敦賀発電所2号炉
敷地の地形，地質・地質構造について
(コメント回答)
補足説明資料2
ボーリングコアの再観察結果(その1)

令和3年6月28日
日本原子力発電株式会社

- 本資料は、ボーリング柱状図作成後のボーリングコアの肉眼による再観察により、破碎部範囲の見直し、節理等の破碎部としていない箇所の説明及び断層岩区分の評価を取りまとめたものである。
- 破碎部の断層岩区分の評価については、狩野・村田(1998)、高木・小林(1916)、林(2000)、中島ほか(2004)及び木村(1981)の知見を参考に、原岩組織の有無、細粒部の連続性・直線性、コアの硬軟等により行った。肉眼観察による断層岩区分について、次頁に示す。
- 本資料には、肉眼観察による断層岩区分の評価でカタクレーサイトと評価した破碎部、薄片観察による断層岩区分を実施していない破碎部を対象に取りまとめている。肉眼観察による断層岩区分の評価が断層ガウジあるいは断層角礫であり、薄片観察による断層岩区分の評価においても変更がない箇所は、薄片観察結果(補足説明資料3)に取りまとめている。
- 本資料では、K断層の連続性評価に関わる10孔について取りまとめており、その他のボーリング孔については、今後提出する。

H24-D1-1 深度45.91～48.28m: 断層岩区分の評価(1/2)

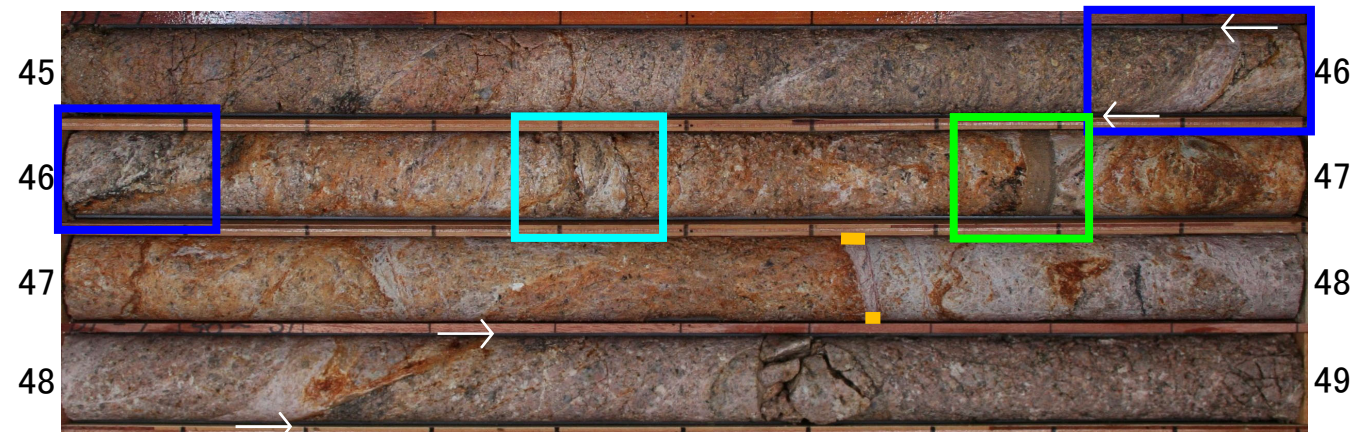
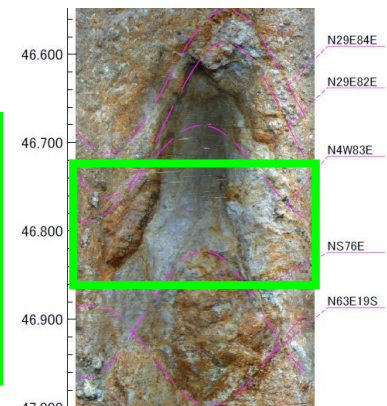
- ・深度45.91～45.94mの「礫質粘土状破碎部」と記載の箇所については、本破碎部は粘土質礫状を呈するもので全体的に軟質であるが、含まれる細粒部は網目状に分布し、連続性及び直線性に乏しく、原岩組織が認められる岩片を主体とし基質も細粒化した岩片からなる組織が認められることから変質したカタクレーサイトであると判断した。
- ・深度45.94～48.18mの「粘土混り礫状破碎部」と記載の箇所については、全体的にやや軟質～硬質であるが、含まれる細粒部は網目状に分布し、連続性及び直線性に乏しく、原岩組織が認められる岩片を主体とし基質も細粒化した岩片からなる組織が認められることからカタクレーサイトであると判断した。
- ・深度46.41～46.45mの「砂混り粘土状破碎部」と記載の箇所については、やや硬質で、細粒部は膨縮し、直線性に乏しく、原岩組織が認められる岩片を主体とし基質も細粒化した岩片からなる組織が認められることからカタクレーサイトであると判断した。
- ・なお、深度46.77～46.79mのほぼ水平に分布する暗褐色の細粒部については、コア掘削時のコアの供回りによるものであり、当該区間付近のBHTV孔壁展開画像には、水平方向に分布する暗褐色の細粒部は認められない。

H24-D1-1 深度45.91～48.28m:断層岩区分の評価(2/2)

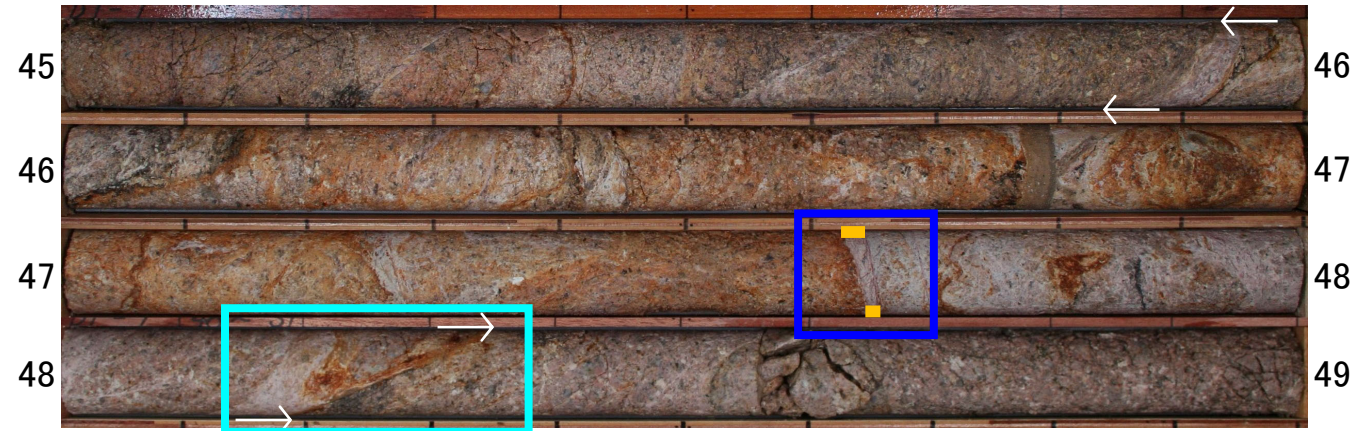
- 深度47.64～47.65mの「砂混り粘土状破碎部」と記載の箇所については、やや軟質であり、細粒部の幅が一定で、連続性及び直線性が良く、原岩組織が認められる岩片を主体とし基質も細粒化した岩片からなる組織が認められないことから断層ガウジであると判断した。
- 深度48.18～48.26mの「礫質粘土状破碎部」と記載の箇所については、本破碎部は粘土質礫状を呈するものである。全体的にやや硬質で、含まれる細粒部は網目状に分布し、連続性及び直線性に乏しく、原岩組織が認められる岩片を主体とし基質も細粒化した岩片からなる組織が認められることからカタクレーサイトであると判断した。
- 深度48.26～48.28mの「砂混り粘土状破碎部」と記載の箇所については、やや硬質で、原岩組織が認められる岩片を主体とし基質も細粒化した岩片からなる組織は認められないが、灰白色の細粒部は途中でせん滅し、連続性に乏しいことからカタクレーサイトであると判断した。

* 断層ガウジとした箇所については、その後、薄片試料による観察を行い、カタクレーサイトの組織の特徴が認められたことから、カタクレーサイトと判断した。(補足説明資料3)

H24-D1-1 深度68.84～69.00m: 断層岩区分の評価

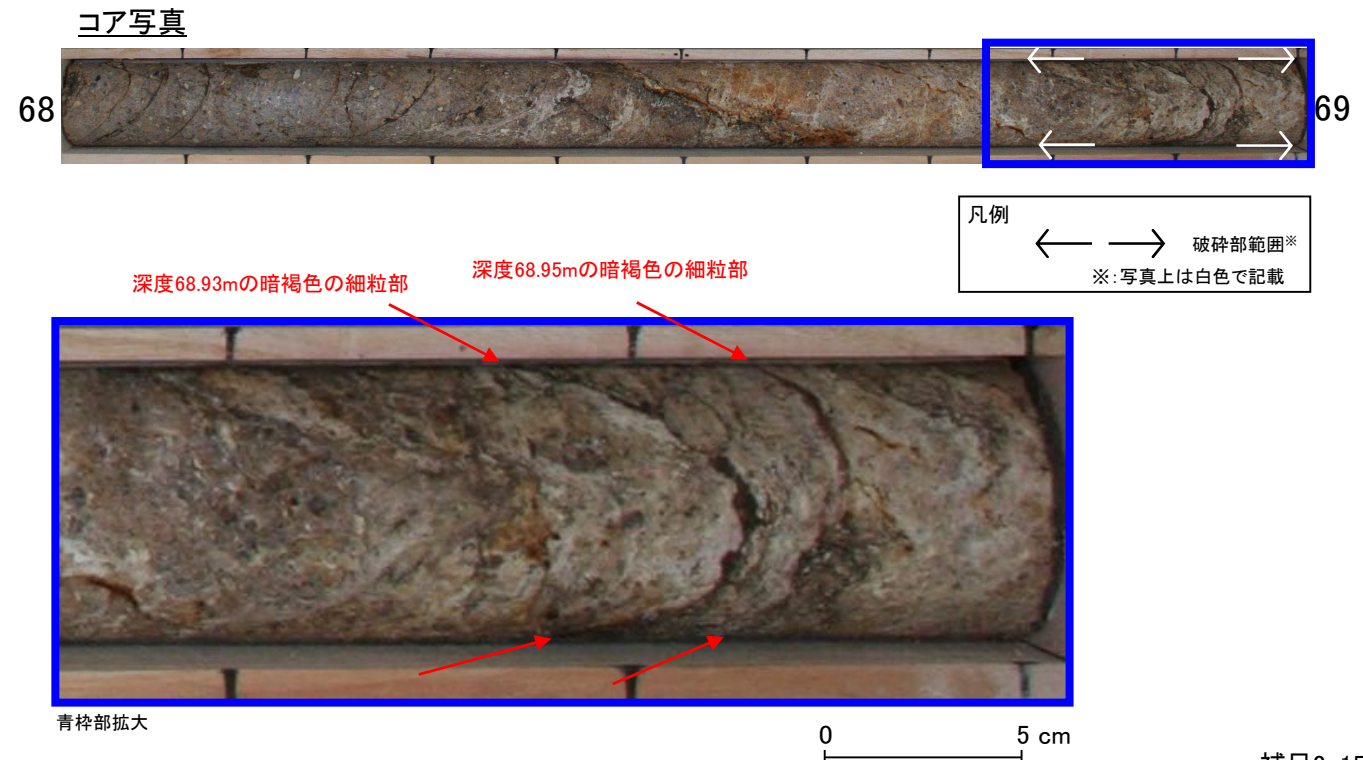
- ・深度68.84～68.93m及び深度68.95～69.00mの「粘土混じり礫状破碎部」と記載の箇所については、全体的に軟質～やや軟質であるが、含まれる細粒部は網目状に分布し、連続性及び直線性に乏しく、原岩組織が認められる岩片を主体とし基質も細粒化した岩片からなる組織が認められることから変質したカタクレーサイトであると判断した。
- ・深度68.93～68.95mの「礫質粘土状破碎部」と記載の箇所については、本破碎部は粘土質礫状を呈するものである。全体的にやや硬質であり、含まれる細粒部は網目状に分布し、連続性及び直線性に乏しく、原岩組織が認められる岩片を主体とし基質も細粒化した岩片からなる組織が認められることからカタクレーサイトであると判断した。
- ・深度68.93m及び68.95mに暗褐色の細粒部が見られるが、いずれも境界面は波打ち直線性に乏しいことからカタクレーサイト中の変質粘土脈であると判断した。

* 深度68.93～68.95mの礫質粘土状破碎部については、その後、薄片試料による観察を行い、カタクレーサイトの組織の特徴が認められたことから、カタクレーサイトと判断した。(補足説明資料3)

H24-D1-1 深度78.77～79.19m:断層岩区分の評価

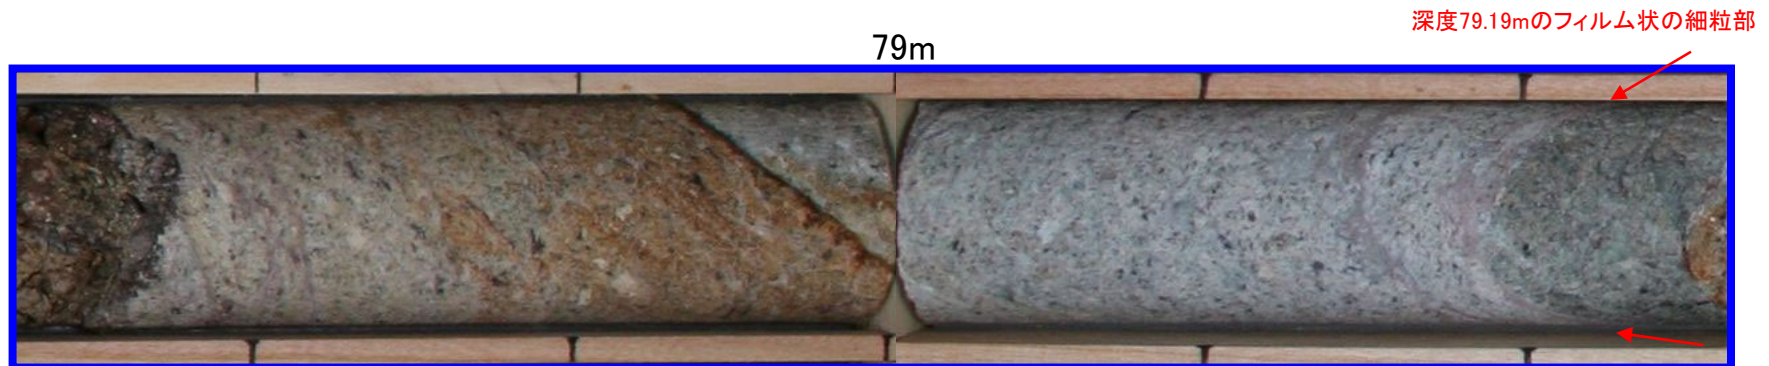
- ・深度78.77～79.19mの「粘土質礫状破碎部」と記載の箇所については、全体的にやや軟質であるが、所々、挟在する灰赤色の粘土脈は、いずれも境界面が漸移的で、連続性及び直線性に乏しく、また、全体的に原岩組織が認められる岩片を主体とし基質も細粒化した岩片からなる組織が認められることから変質したカタクレーサイトであると判断した。
- ・一方、深度79.19mにはフィルム状の細粒部が挟在しており、幅が狭いため、肉眼観察では原岩組織が認められる岩片を主体とし基質も細粒化した岩片からなる組織の有無を把握できなかったことから、断層ガウジの可能性のある破碎部として扱うこととした。

* 断層ガウジとして扱った箇所については、その後、薄片試料による観察を行い、カタクレーサイトの組織の特徴が認められたことから、カタクレーサイトと判断した。(補足説明資料3)

H24-D1-1 深度91.26～91.52m:断層岩区分の評価

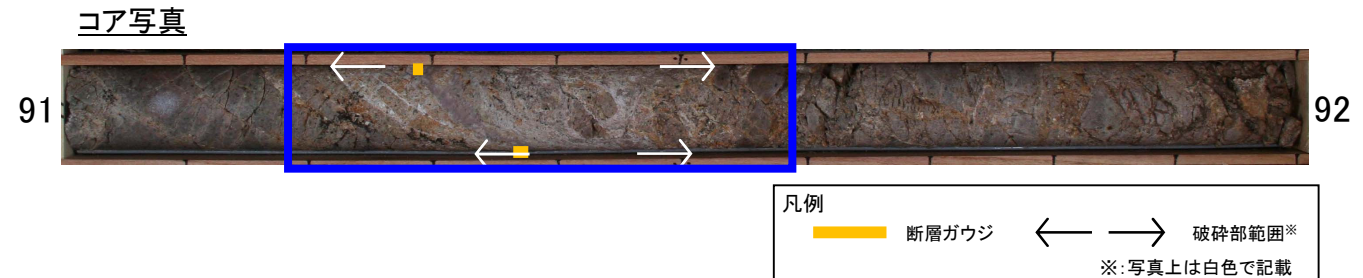
- ・深度91.26～91.31mの「礫質粘土状破碎部」と記載の箇所については、本破碎部は粘土混じり礫状を呈するものである。全体的にやや軟質であるが、挟在する白色の細粒部は途中でせん滅し、連続性に乏しく、原岩組織が認められる岩片を主体とし基質も細粒化した岩片からなる組織が認められることから変質したカタクレーサイトであると判断した。
- ・深度91.31～91.33mの「礫混り粘土状破碎部」と記載の箇所については、粘土の境界面は凹凸があり、直線性に乏しいが、粘土はやや軟質で連続しており、原岩組織が認められる岩片を主体とし基質も細粒化した岩片からなる組織が認められないことから断層ガウジとして扱った。
- ・深度91.33～91.52mの「粘土混り礫状破碎部」と記載の箇所については、全体的にやや軟質で、含まれる細粒部は網目状に分布し、連続性及び直線性に乏しく、原岩組織が認められる岩片を主体とし基質も細粒化した岩片からなる組織が認められることから変質したカタクレーサイトであると判断した。

* 断層ガウジとして扱った箇所については、その後、薄片試料による観察を行い、カタクレーサイトの組織の特徴が認められたことから、カタクレーサイトと判断した。(補足説明資料3)

H24-D1-1 深度93.12～93.24m:断層岩区分の評価

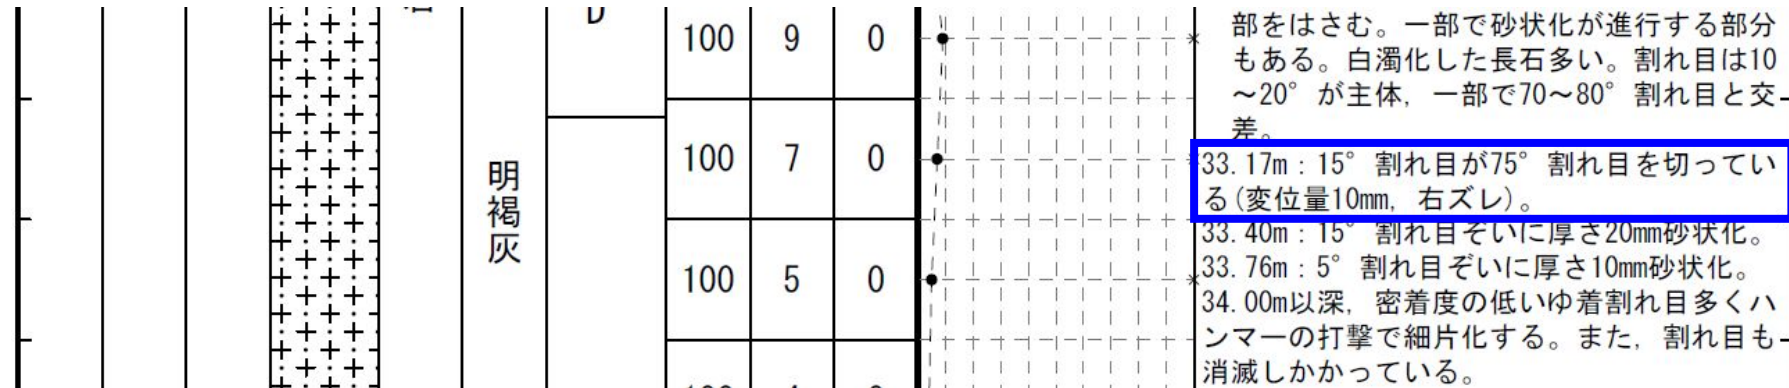
- ・深度93.12～93.20m及び深度93.20～93.24mの「礫質粘土状破碎部」と記載の箇所については、本破碎部は粘土質～粘土混じり礫状を呈するものである。やや軟質～やや硬質であるが、含まれる細粒部は網目状に分布し、連続性及び直線性に乏しく、原岩組織が認められる岩片を主体とし基質も細粒化した岩片からなる組織が認められることから変質したカタクレーサイトであると判断した。
- ・深度93.20mの「粘土状破碎部」と記載の箇所については、幅が狭いため、原岩組織が認められる岩片を主体とし基質も細粒化した岩片からなる組織の有無を把握できなかったが、やや軟質で、粘土の連続性及び直線性が良いことから断層ガウジであると判断した。

* 断層ガウジとした箇所については、その後、薄片試料による観察を行い、カタクレーサイトの組織の特徴が認められたことから、カタクレーサイトと判断した。(補足説明資料3)

H27-B-1 深度33.17m: 破碎部としていない箇所

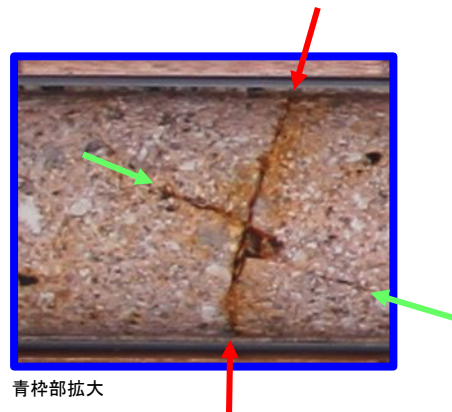
・「33.17m: 15° 割れ目が75° 割れ目を切っている(変位量10mm, 右ズレ)。」と記載の箇所については, 低角度の割れ目には細粒部が認められず, 割れ目周辺の岩盤には原岩組織が認められ, 低角度の割れ目に系統的な割れ目も存在しないことから, 破碎部ではないと判断した。

H27-B-1 深度34.54～34.59m:断層岩区分の評価

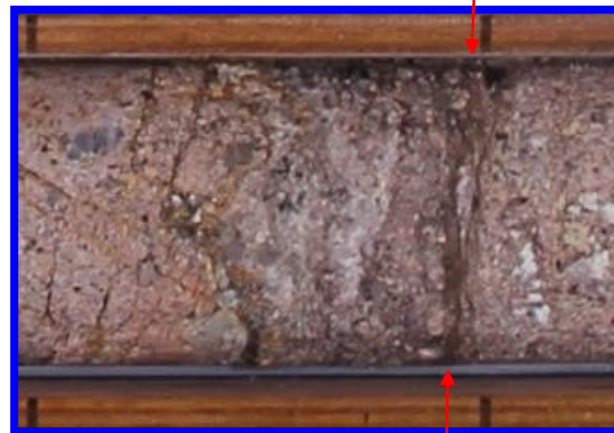
- ・深度34.54～34.59mの「粘土混じり岩片状」と記載の箇所については、全体的に軟質であるが、含まれる細粒部は局部的に分布し、連続性及び直線性に乏しく、原岩組織が認められる岩片を主体とし基質も細粒化した岩片からなる組織も認められることから変質したカタクレーサイトであると判断した。
- ・深度34.59mの「Hc-2」と記載の箇所については、灰黄褐色の礫混じり粘土からなり、幅が狭いため、原岩組織が認められる岩片を主体とし基質も細粒化した岩片からなる組織の有無を把握できなかったが、やや軟質で、粘土の連続性及び直線性が良いことから断層ガウジであると判断した。

* 断層ガウジとした箇所については、その後、薄片試料による観察を行い、カタクレーサイトの組織の特徴が認められたことから、カタクレーサイトと判断した。(補足説明資料3)

H27-B-1 深度46.73m: 破碎部としていない箇所

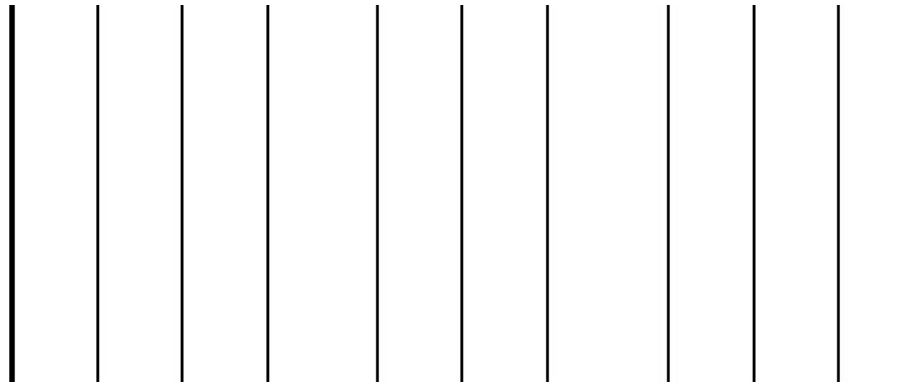
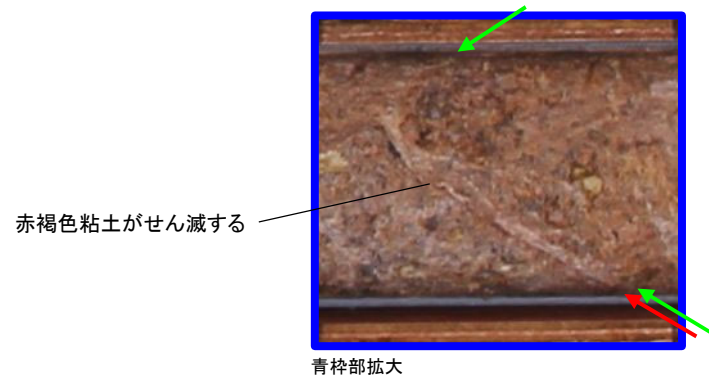
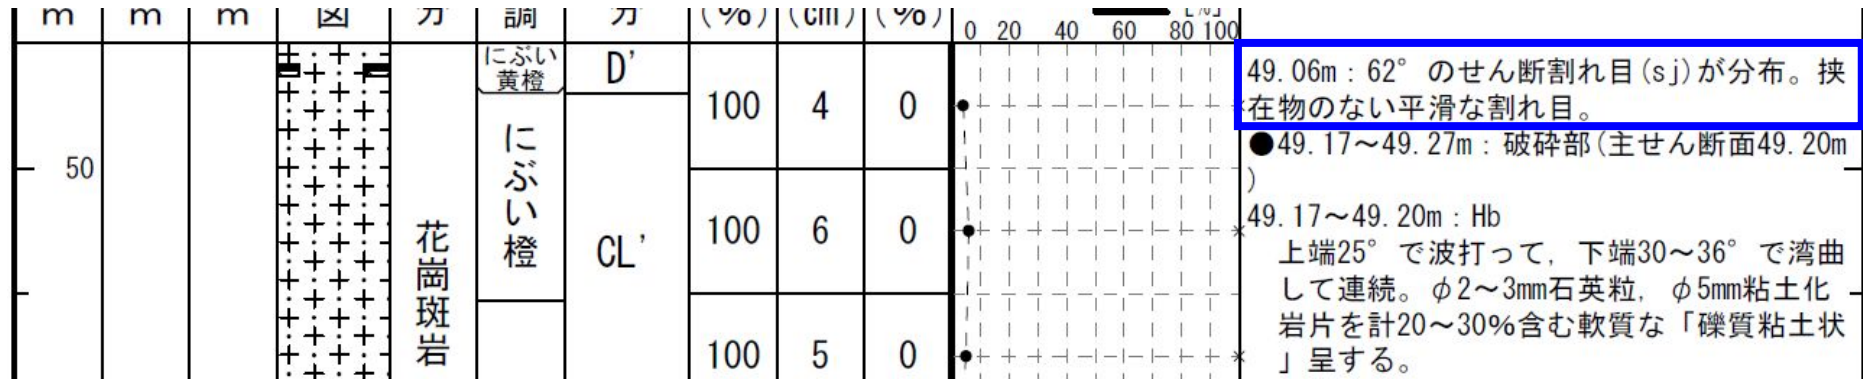
・「46.73m: 55° せん断割れ目。幅1mm赤褐色粘土伴う。」と記載の箇所については、赤褐色粘土は途中でせん滅し、赤褐色粘土の直下の灰白色の細粒部も不連続で、いずれも連続性に乏しく、割れ目周辺の原岩組織も明瞭に認められる。また、同様な灰白色の細粒部は、深度46.20m以深に様々な方向で認められることから、破碎部ではないと判断した。

H27-B-1 深度75.57～76.00m:断層岩区分の評価

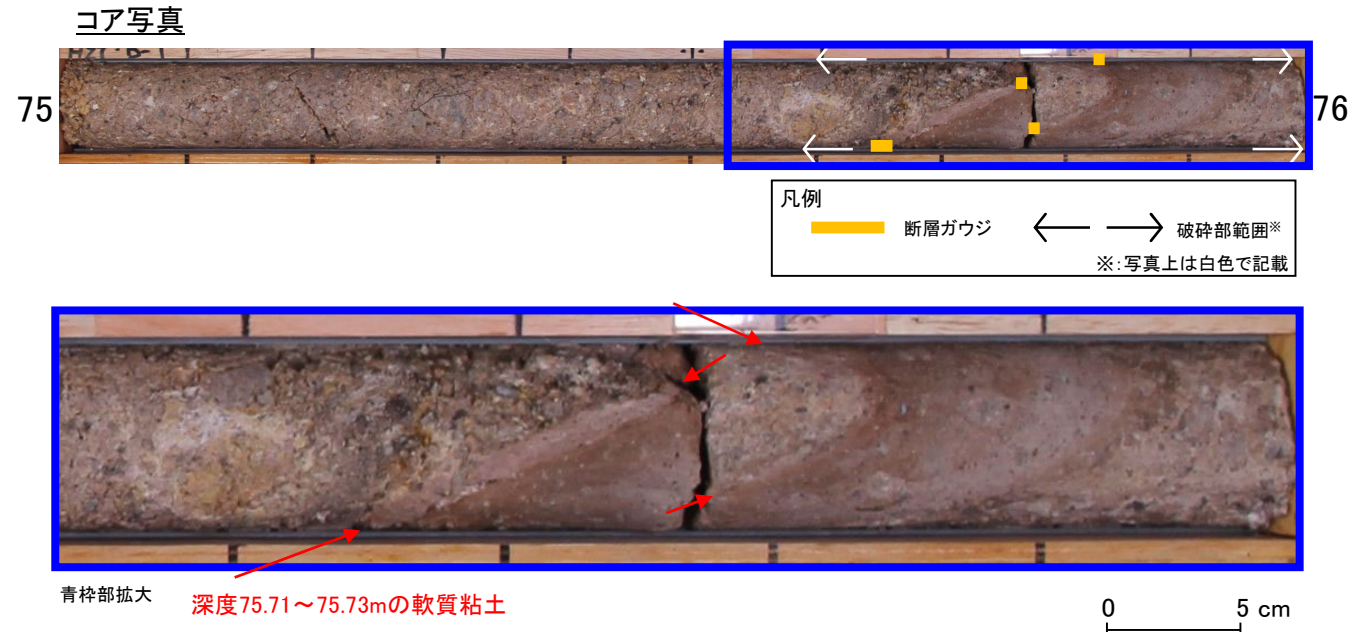
- ・深度75.57～75.71mの「粘土混じり岩片状」と記載の箇所については、全体的に軟質であるが、含まれる細粒部は局所的に分布し、連続性及び直線性に乏しく、原岩組織が認められる岩片を主体とし基質も細粒化した岩片からなる組織も認められることから変質したカタクレーサイトであると判断した。
- ・深度75.71～75.73mの「軟質粘土(ガウジ)」と記載の箇所については、粘土の連続性及び直線性に乏しいが、粘土は軟質で、原岩組織が認められる岩片を主体とし基質も細粒化した岩片からなる組織も認められないことから断層ガウジとして扱った。
- ・深度75.73～75.93mの「半固結状の「礫質粘土状」と記載の箇所については、細粒部の連続性及び直線性が良く、原岩組織が認められる岩片を主体とし基質も細粒化した岩片からなる組織も認められないが、硬質であることからカタクレーサイトであると判断した。
- ・深度75.93～76.00mの「粘土混じり～粘土質岩片状」と記載の箇所については、全体的にやや軟質であるが、含まれる細粒部は網目状に分布し、連続性及び直線性に乏しく、原岩組織が認められる岩片を主体とし基質も細粒化した岩片からなる組織も認められることから変質したカタクレーサイトであると判断した。

* 断層ガウジとして扱った箇所については、その後、薄片試料による観察を行い、カタクレーサイトの組織の特徴が認められたことから、カタクレーサイトと判断した。(補足説明資料3)

H27-B-1 深度116.87~118.26m: 破碎部としていない箇所

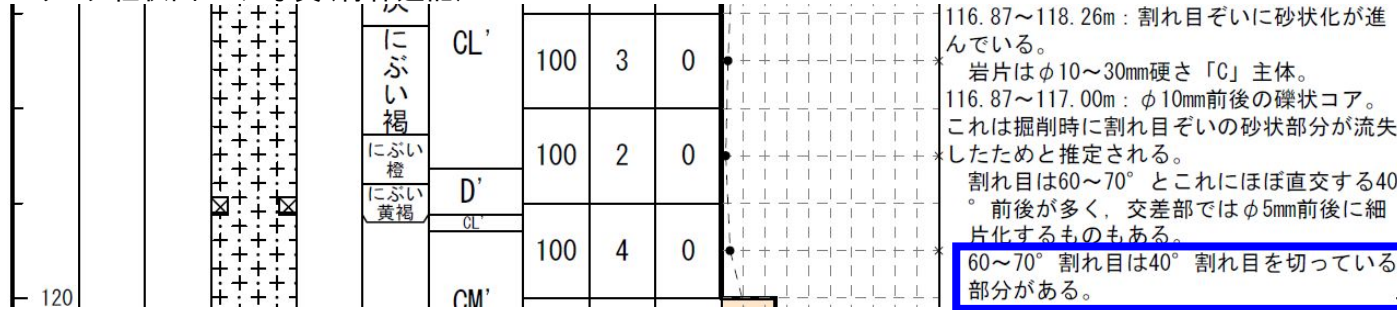
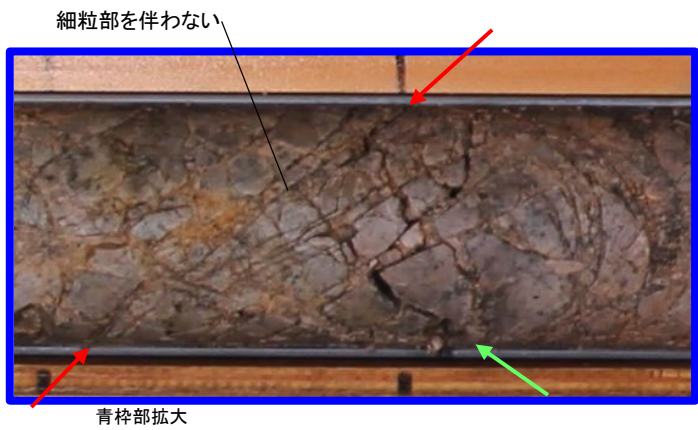
・「60~70° 割れ目は40° 割れ目を切っている部分がある。」と記載の箇所については、60~70° 割れ目沿いに細粒部の伴わない、もしくは細粒部は局所的にしか分布せず、60~70° 割れ目周辺の原岩組織が明瞭に認められることから、破碎部ではないと判断した。

H27-B-1 深度139.82～139.88m:断層岩区分の評価

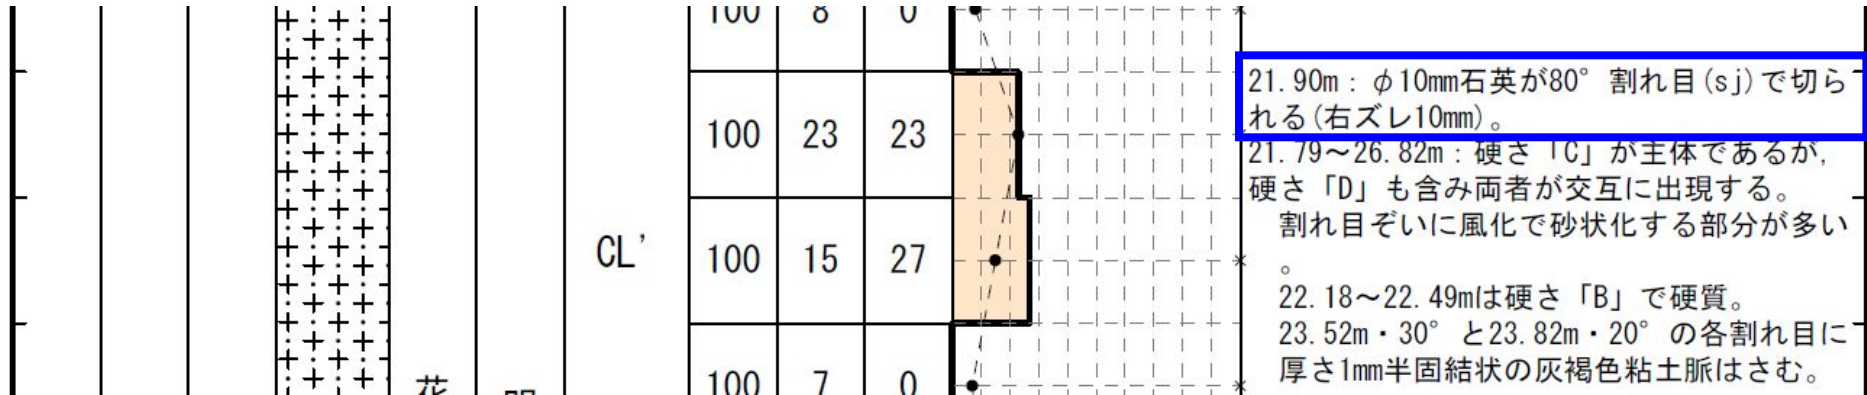
- ・深度139.82mの「軟弱粘土(ガウジ)」と記載の箇所については、幅が狭いため、原岩組織が認められる岩片を主体とし基質も細粒化した岩片からなる組織の有無を把握できなかったが、軟質で、粘土の連続性及び直線性が良いことから断層ガウジであると判断した。
- ・深度139.82～139.88mの「砂混じり岩片状」と記載の箇所については、マンガン汚染で原岩組織が認められる岩片を主体とし基質も細粒化した岩片からなる組織は不明瞭であるが、粘土脈を伴わず、硬質であることからカタクレーサイトであると判断した。

*断層ガウジとした箇所については、その後、薄片試料による観察を行い、カタクレーサイトの組織の特徴が認められたことから、カタクレーサイトと判断した。(補足説明資料3)

H27-B-2 深度21.90m: 破碎部としていない箇所

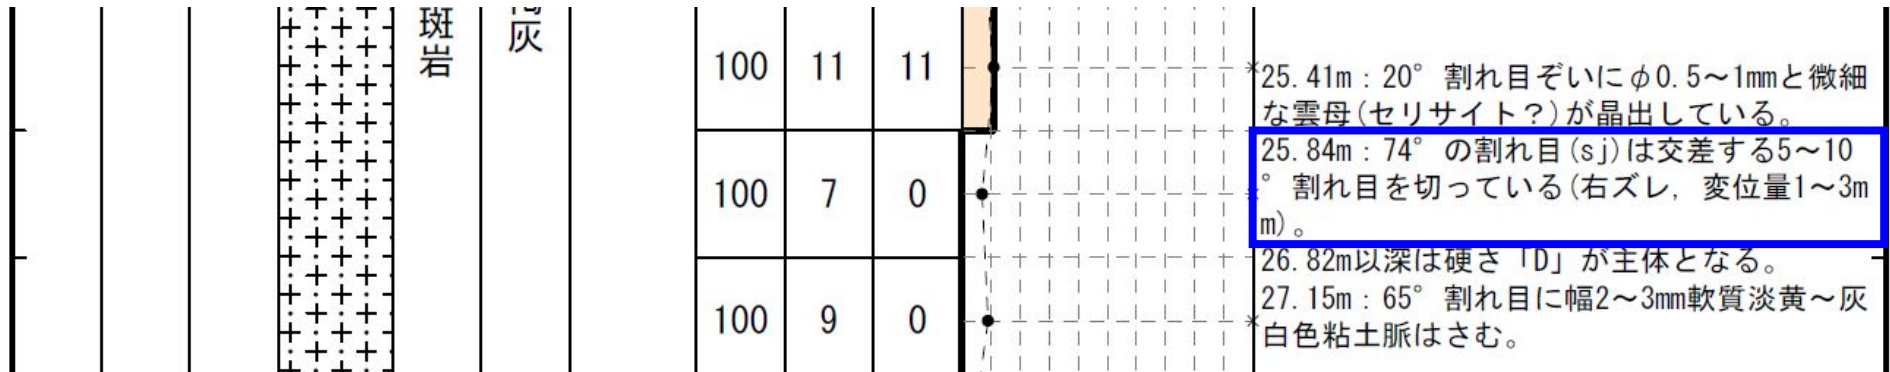
・「21.90m: ϕ 10mm石英が 80° 割れ目(sj)で切られる(右ズレ10mm)。」と記載の箇所については、石英粒子は高角度割れ目で割れているが、ずれは認められない。また、高角度割れ目には細粒部が認められず、割れ目周辺の岩盤には原岩組織が認められ、高角度割れ目に系統的な割れ目も存在しない。また、高角度割れ目と交差する褐色化した低角度割れ目にずれが認められないことから、破碎部ではないと判断した。

H27-B-2 深度25.84m: 破碎部としていない箇所

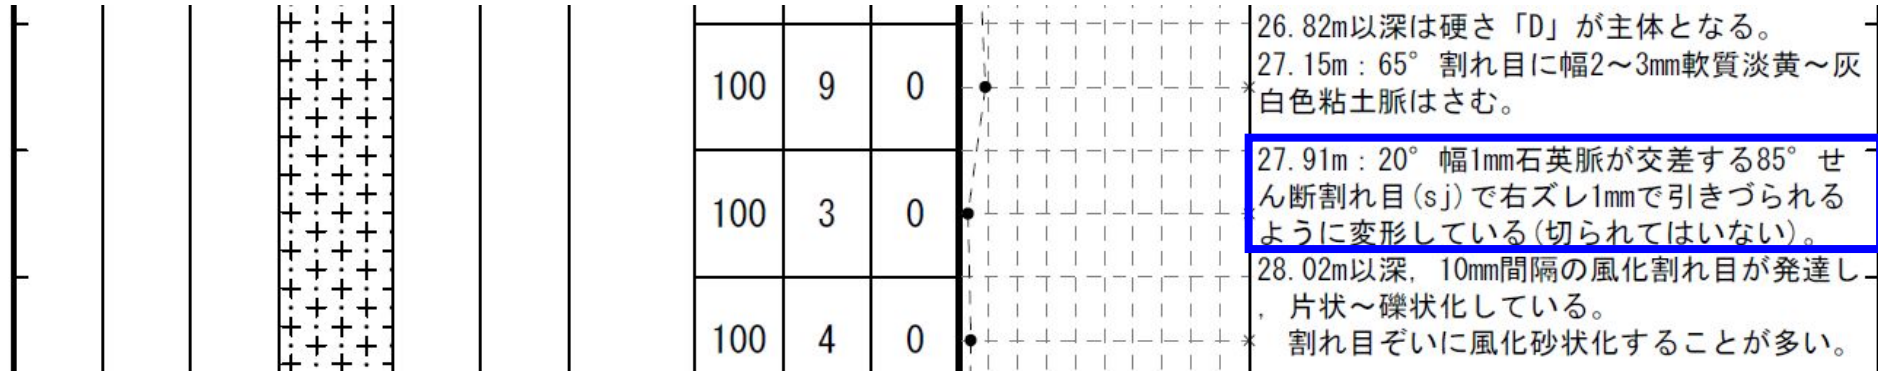
・「25.84m: 74° の割れ目(sj)は交差する5~10° 割れ目を切っている(右ズレ, 変位量1~3mm)。」と記載の箇所については, 高角度の割れ目には細粒部が認められず, 割れ目周辺の岩盤には原岩組織が認められ, 高角度割れ目に系統的な割れ目も存在しないことから, 破碎部ではないと判断した。なお, 深度25.80mにある, 当該の高角度割れ目と交差する低角度割れ目にずれは認められないことから, 切られているとした低角度割れ目については, コアをコア箱に収納したときに生じたずれの可能性がある。

H27-B-2 深度27.91m:破砕部としていない箇所

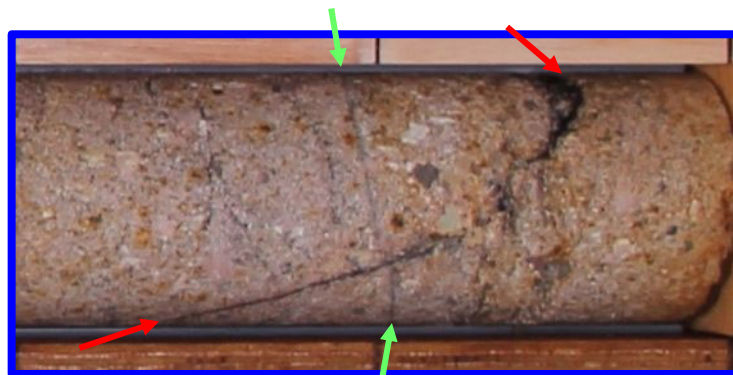
・「27.91m:20° 幅1mm石英脈が交差する85° せん断割れ目(sj)で右ズレ1mmで引きづられるように変形している(切られてはいない)。」と記載の箇所(「右ズレ」は、「左ズレ」の誤記)については、割れ目周辺の岩盤に原岩組織が認められ、系統的な割れ目も存在しないことから、破砕部ではないと判断した。
